Le tunnel du CERN LEP/LHC une vraie passoire

Débit amont de l'Allondon jusqu'à Flies sérieusement diminué en
période d'étiage

10 Décembre 2024 – Rémi Fontaine

Rejets au Point 3-2 du LEP/LHC

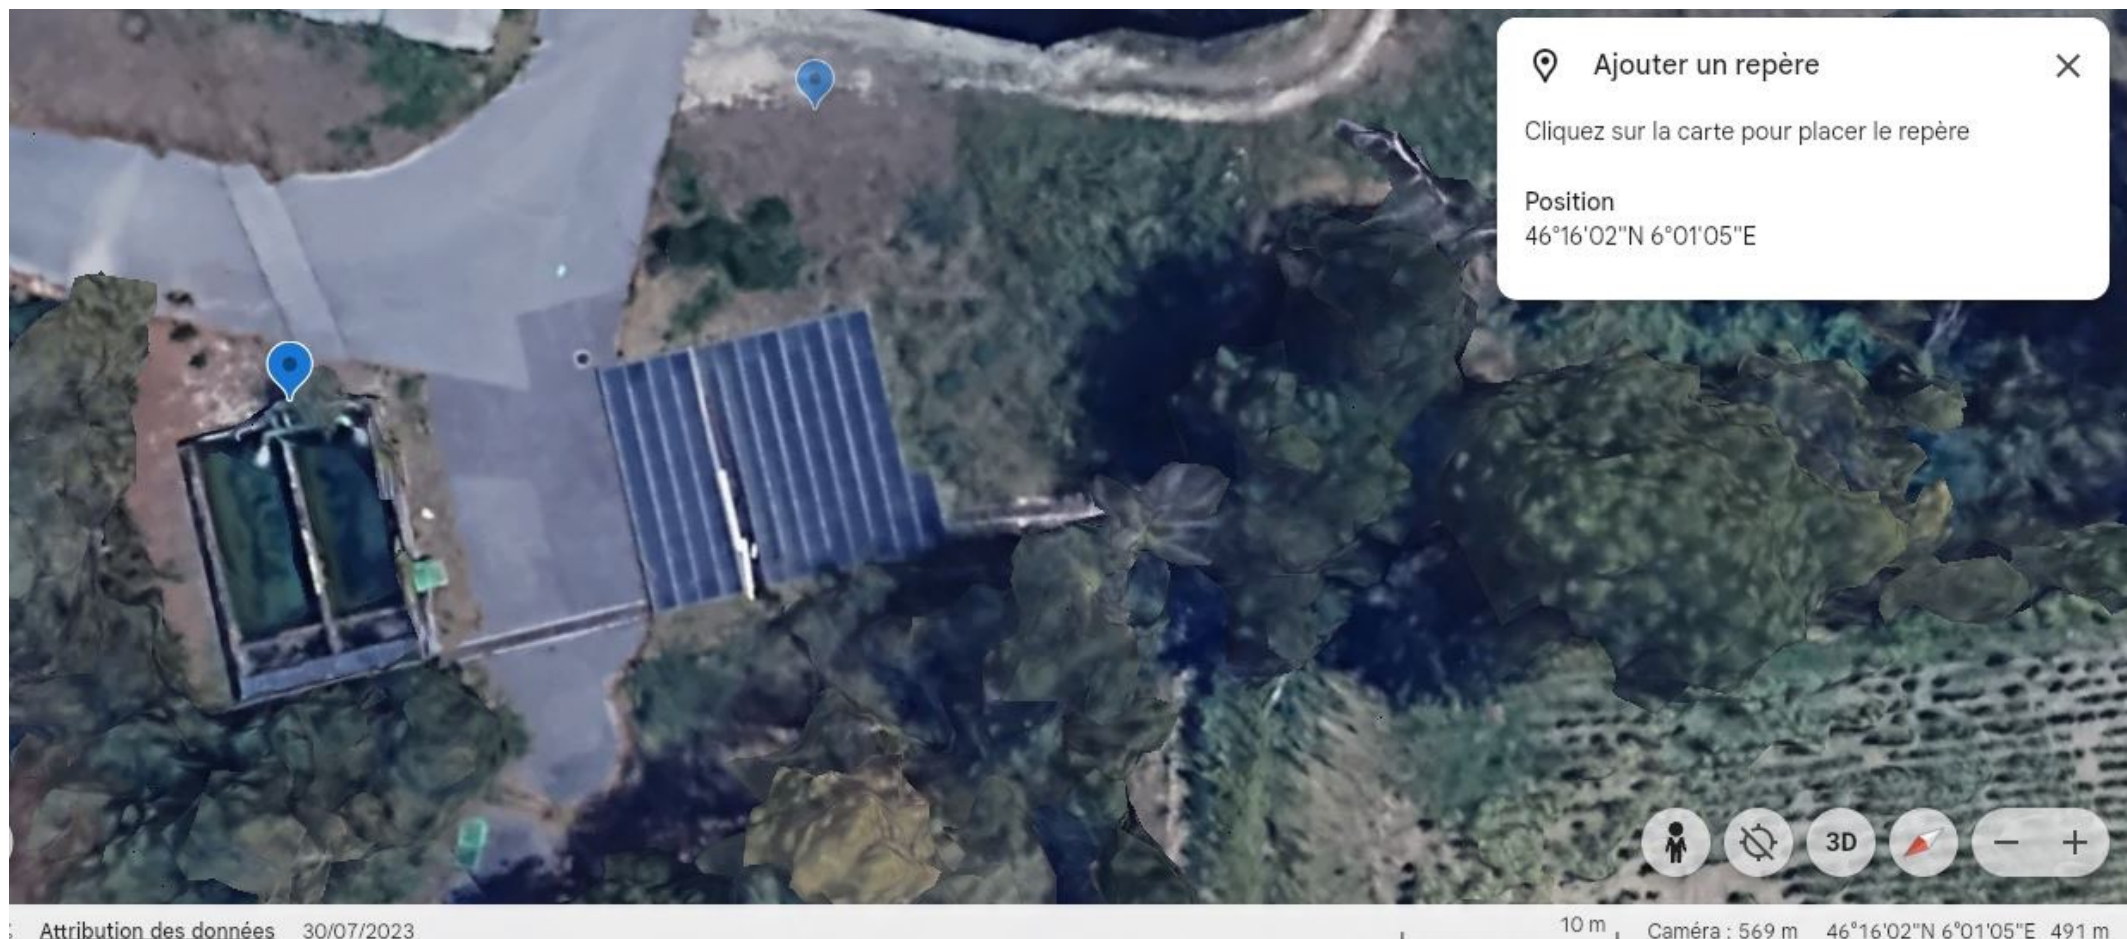
- Rejet de 22 litres seconde (*Source: Etude d'impact LHC 1997 – Monsieur Bulher Broglin responsable du projet pour le CERN*)
- Correspond à 80 m³/heure ou 1900 m³/jour
- Correspond à la consommation de 10,000 habitants/jour
- Monsieur Bulher Broglin avait été averti à l'époque qu'il était inadmissible de rejeter autant d'eau en aval (4-5 km) de la rivière Allondon et que cela diminuait fortement le débit amont jusqu'en aval de Flies, ce pourquoi la rivière s'assèche en été sur une partie de son parcours (en plus d'autres problèmes)

Creusement du LEP

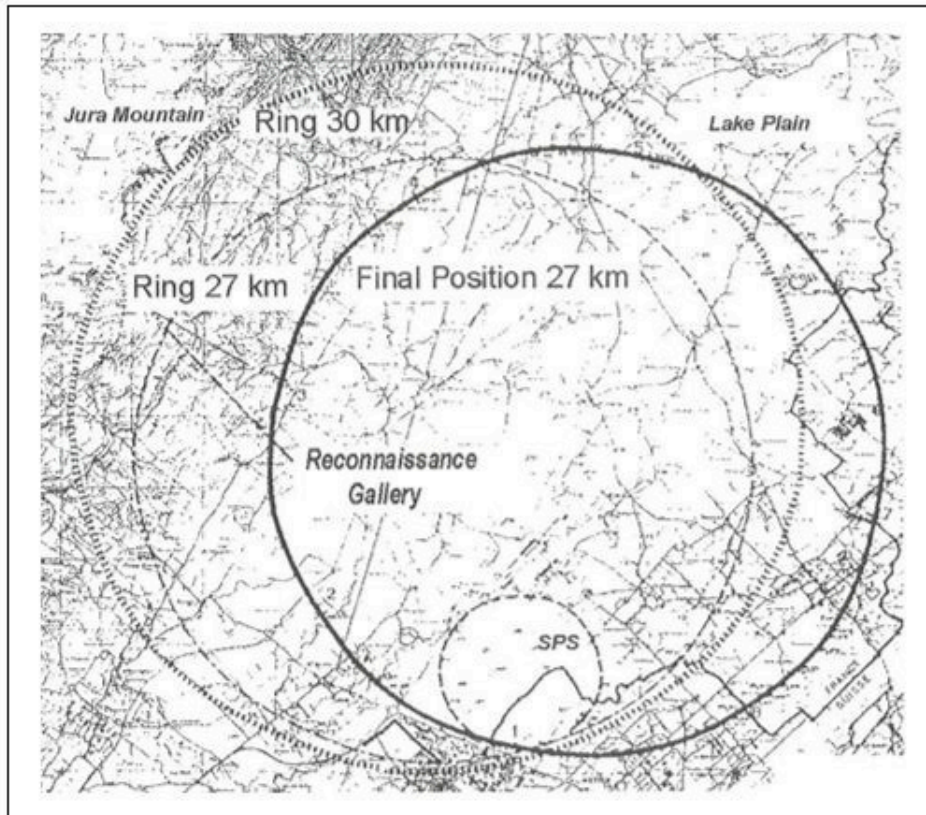
100 litres/seconde et 8,5 bars de pression

- Tentative de colmater les fissures aquifères dans la paroi, échec
- Apparition de nouvelles fissures aquifères ailleurs dans la paroi
- Abandon du colmatage ce qui veut dire que le CERN n'a pas été capable de:
 - Résoudre un problème de venues d'eau dans la ou les failles aquifères
 - Résoudre un problème de venues d'eau dans le ou les karsts aquifères
 - Résoudre un problème de pression de seulement 8,5 bars
